Elaborát „Výsledky kontroly zrozumiteľnosti, úplnosti a kvality dopravného značenia na cestách I. triedy v SR v roku 2013“ bola spracovaná v rámci kontraktu pre MDPT SR a je na Slovenskej správe ciest zaevidovaná pod číslom 5289/2013/2310/22806.

VÝSLEDKY KONTROLY ZROZUMITEĽNOSTI, ÚPLNOSTI A KVALITY DOPRAVNÉHO ZNAČENIA NA CESTÁCH I. TRIEDY V SR

Predmetom predkladaného elaborátu je poukázať na nedostatky v dopravnom značení na cestách I. triedy.

➤ **I/51 – 14: km 233,000**

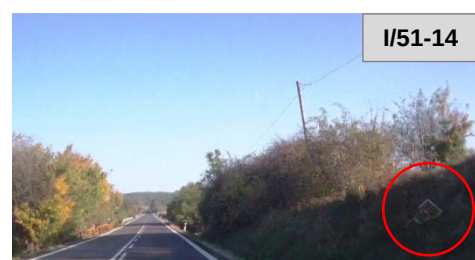
Poškodený kilometrovník 233,0 – vid' foto I/51-14.

➔ **I/51 – 19: km 246,700 obec Ladzany**

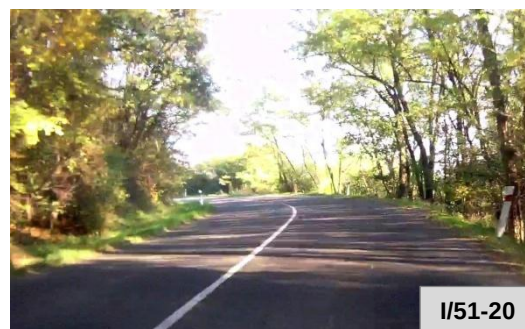
Poškodené zvodidlo – vid' foto I/51-19.

1) **Km 254,000 - križovatka I/51 – I/66**

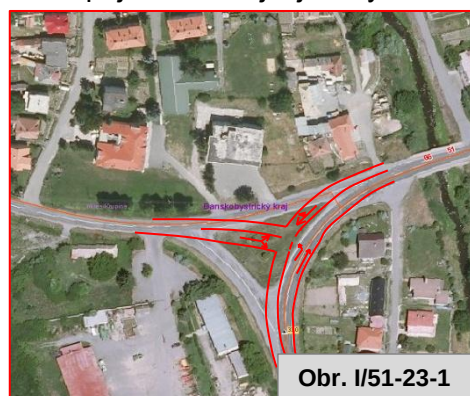
Psychologicky aj normovo nesprávne navrhnuté napojenie cesty I/51 na cestu I/66 v Hontianskych Nemcoch – vid' foto I/51-23-1.

- a) Ostrý uhol napojenia cesty I/51 na I/66 → zlý rozhľadový uhol pre vodičov na vedľajšej ceste t. j. na ceste I/51.

Podľa STN 73 6102 má byť uhol križovania ciest $75^\circ \leq \alpha \leq 105^\circ$, čo pri tejto križovatke nie je dodržané.

- b) Zo psychologického hľadiska nesprávne riešenie napojenia vedľajšej cesty na hlavnú → vedľajšia cesta sa napája v priamej línii na hlavnú cestu.

- c) Veľa kolíznych bodov v križovatke.

- d) Mätúca dopravná značka Z 3b "vodiaca tabuľa" v križovatke → neopodstatnená dopravná značka v križovatke pre vodičov v smere centrum Hontianske Nemce.

Alt . A: zvýrazniť vodiacu čiaru na I/66 v mieste pripájania sa cesty I/51 - dvojzložkovou plastickou hmotou alebo reflexnými gombíkmi, odstránenie ZDZ Z 3b.

Alt. B : prestavba križovatky - vid' obr. I/51-23-1

⇒ I/51 – 31 : úsek 267,050

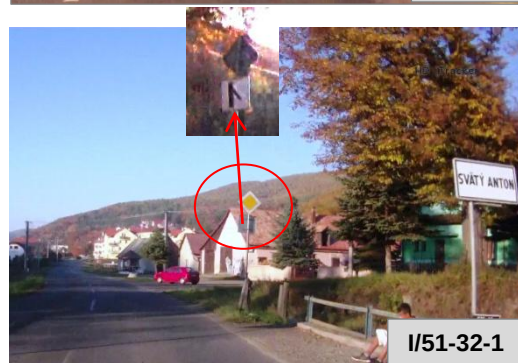
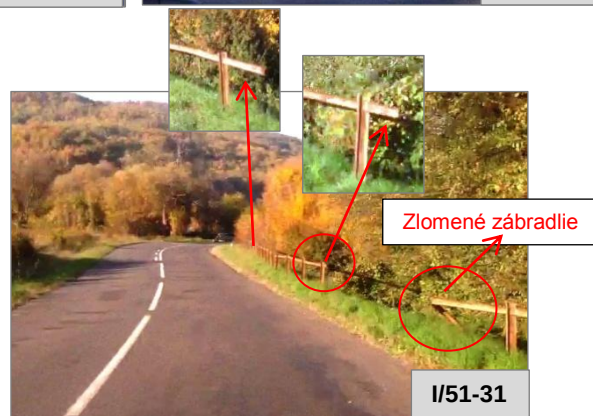
Polámané zábradlie. Pri dopravnej kolízii hrozí možnosť napichnutia sa na vodorovnú časť zábradlia – vid' foto I/51-31.

Opatrenie : Odstránenie zábradlia.

➤ I/51 – 38 : úsek km 286,000 – 295,380

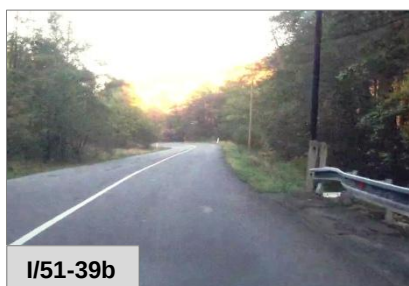
V úseku chýbajú vodiace prvky popri ceste I/51 – viď foto I/51-38.

Opatrenie: osadenie smerových stĺpikov v zmysle STN 73 6101t.j. v oblúkoch smerové stĺpiky v menšej vzájomnej vzdialenosti.

➔ **I/51 – 50: km 229,560 Drženice časť Kmet'ovce**
(správca : IVSC BA – NR kraj, okres Levice)

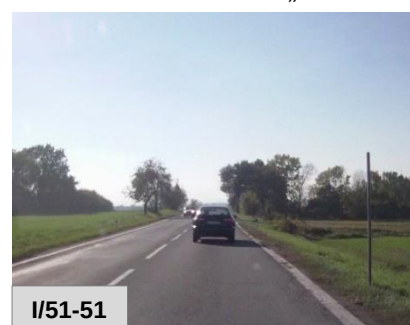
Pred križovatkou s cestou II/524 je na ceste I/51 osadená zvislá dopravná značka P 8 „hlavná cesta“.

Vzdialenosť osadenia značky pred križovatkou nie je v zmysle „Zásad pre používanie dopravného značenia na pozemných komunikáciách“. V intraviláne sa ZDZ P 8 „hlavná cesta“ osadzuje do vzdialenosti 25 m pred križovatkou.

Pred predmetnou križovatkou je osadená vo vzdialenosti 115 m.

1. **Km 221,200 – križovatka ciest I/51 – II/564**

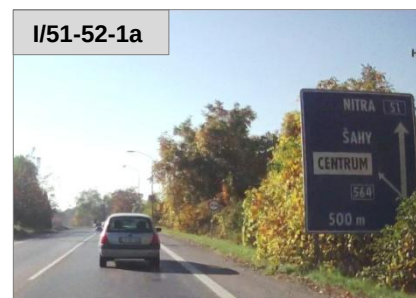
Nejednoznačné smerové dopravné značenie pred križovatkou.

Pred križovatkou v smere Nitra je osadené predzvestné návěstie IS 9 s cieľmi Nitra (priamy smer), Šahy, centrum (odbočenie vľavo) – viď foto I/51-52-1a. Ide o jedinú smerovú tabuľu pred križovatkou s cestou II/564. Na smerovej tabuľi je udaná vzdialenosť križovatky 500 m. Nakoľko sa jedná o predzvestnú tabuľu, vodič ktorý chce odbočiť na cestu II/564 smer Šahy bude očakávať opakujúcu informatívnu smerovú značku IS 17a a IS 18b cca 100 m pred križovatkou. Tie sa však pred križovatkou nenachádzajú. Príde pred smerovo neoznačenú križovatkou, ale keďže prešiel cca 250 m a nie 500 m, ako bolo udané na predzvestnom návěstí, prejde cez križovatkou v priamom smere a očakáva, že o cca 250 m bude ďalšia križovatka s odbočením na Šahy. No žiadna križovatka v tejto vzdialenosti od návěstia nie je.

- variant a) Keďže sa smerové návestie nachádza v intraviláne, je ho možné osadiť bližšie ku križovatke (za betónový múrik nachádzajúci sa pri vjazde do priemyselného areálu, ktorý je cca 100 m pred križovatkou). Odstrániť z návestia vzdialenosť križovatky.
- variant b) Uviesť na návestí skutočnú vzdialenosť križovatky. Keďže sa jedná o predzvestnú značku, bolo by vhodné informovať vodičov vozidiel nad 12 t, že nemôžu odbočiť v križovatke do smeru Šahy už na tejto značke a to vložением symbolu ZDZ B 27b + E 6 "zákaz odbočenia vľavo pre vozidlá nad 12t" do smerovej šípky so smerom Šahy. Túto informáciu sa vodiči TIR dozvedia až v úrovni začiatku radiacich pruhov – viď foto I/51-52-1b. Pred križovatkou osadiť zvislé DZ IS 17a s cieľom Nitra a IS 18bs cieľmi Šahy a centrum cca 100 m pred križovatkou.

- variant c) Odstrániť mätúci údaj o vzdialenosti križovatky zo smerového návestia.

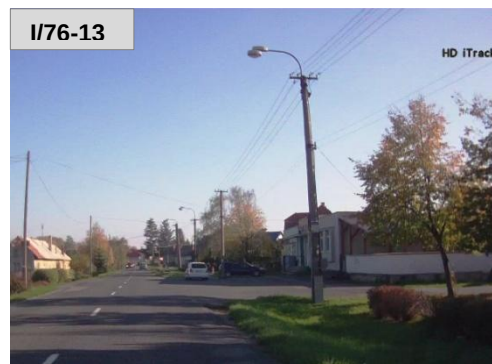
Za križovatkou ciest I/76 – II/564 – III/510041 je informatívna smerová značka IS 18a s cieľmi Štúrovo, Kalná nad Hronom, ktorej účelom je potvrdiť smer jazdy za touto križovatkou, osadená až 80 m za touto križovatkou.

V zmysle „Zásad pre používanie dopravného značenia na pozemných komunikáciách“ sa ZDZ IS 18a pre tento účel osadzuje v maximálnej vzdialenosti 20 – 30 m za križovatkou. Optimálne v takej vzdialenosti, aby bola vodičovi viditeľná ešte z priestoru križovatky a tak uistila vodiča, že v križovatke odbočil správne.

Opatrenie : osadiť informatívnu smerovú DZ IS 18a do vzdialenosti max. 30 m za križovatkou

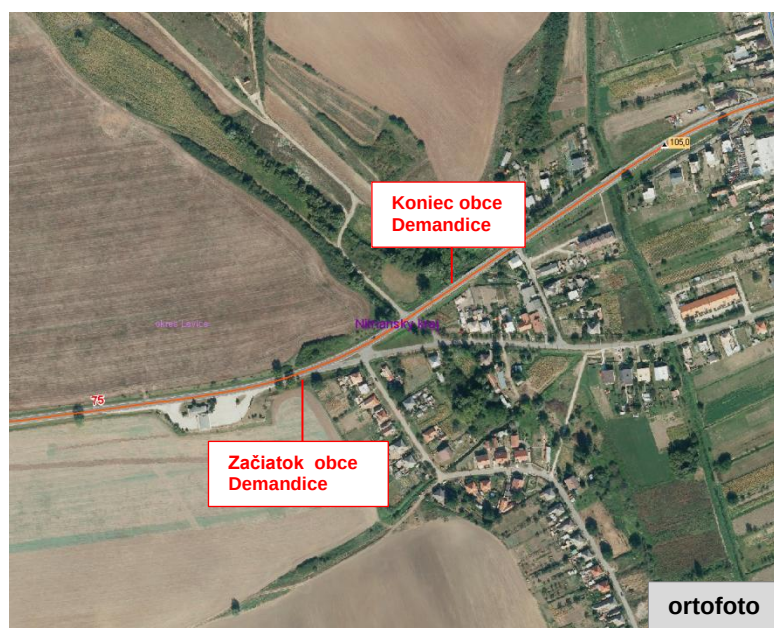
5. **km 104,800** – pred križovatkou s komunikáciou vedenou k rodinným domom a pripájajúcou sa na cestu I/75 sprava, chýba na ceste I/75 dopravná značka upravujúca prednosť P 8 „hlavná cesta“ – vid' foto I/75-5a. V križovatke s predmetnou križovatkou nie je dodržaný rozhl'adový trojuholník pre autá vychádzajúce z vedľajšej cesty. V rozhl'ade im bránia vzrastlé ihličnaté stromčeky, ktoré vodičom na hlavnej ceste tiež zamedzujú včas zaregistrovať auto vychádzajúce z vedľajšej cesty – vid' foto I/75-5b.

Opatrenie : Osadiť pred križovatkou DZ P 8.
